Mission régionale d'autorité environnementale

**Avis délibéré de la mission régionale
d'autorité environnementale
Hauts-de-France
sur le projet d'exploitation d'une usine
de production de frites à Péronne (80)**

n°MRAe 2022-6060

Zone d'appel en rouge (source : annexe B-9 page 74)

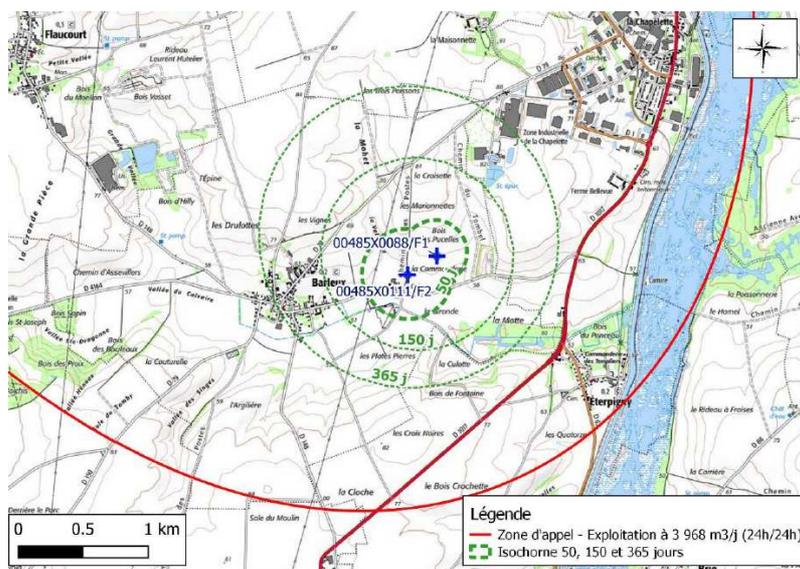
À partir des paramètres de la nappe déterminés lors de l'essai de pompage, la zone d'appel théorique du forage a pu être estimée suivant la méthode de Wyssling (pages 72 à 75 du volet eau du dossier d'autorisation environnementale en annexe B-9, pages numériques 979 à 982 du fichier « annexes »). Une largeur du front d'appel de l'ordre de 11,3 kilomètres et un rayon d'appel de 1,8 kilomètre ont ainsi été calculés.

La zone d'appel, matérialisée sur la carte présentée en page 74 du volet eau du dossier d'autorisation environnementale en annexe B-9 (page numériques 981 des annexes), montre très nettement que le rayon d'action atteint les cours d'eau et zones humides les plus proches, en particulier le secteur de sources donnant naissance à un réseau de petits cours d'eau et de milieux humides présent au sud-est des forages pour lesquels des impacts sont à attendre. Pour autant, il est fait l'impasse des éventuelles incidences des pompages sur les milieux aquatiques.

Par ailleurs, comme expliqué au paragraphe ci-avant, considérant que l'essentiel de l'alimentation du réseau hydrographique est assuré par la nappe, l'hypothèse d'une réalimentation de celle-ci par le cours d'eau (Somme) dans l'évaluation des volumes disponibles, met clairement en péril la garantie de leur préservation.

L'autorité environnementale recommande d'évaluer les impacts des pompages sur les milieux aquatiques présents dans la zone d'appel théorique des forages et, le cas échéant, d'envisager les
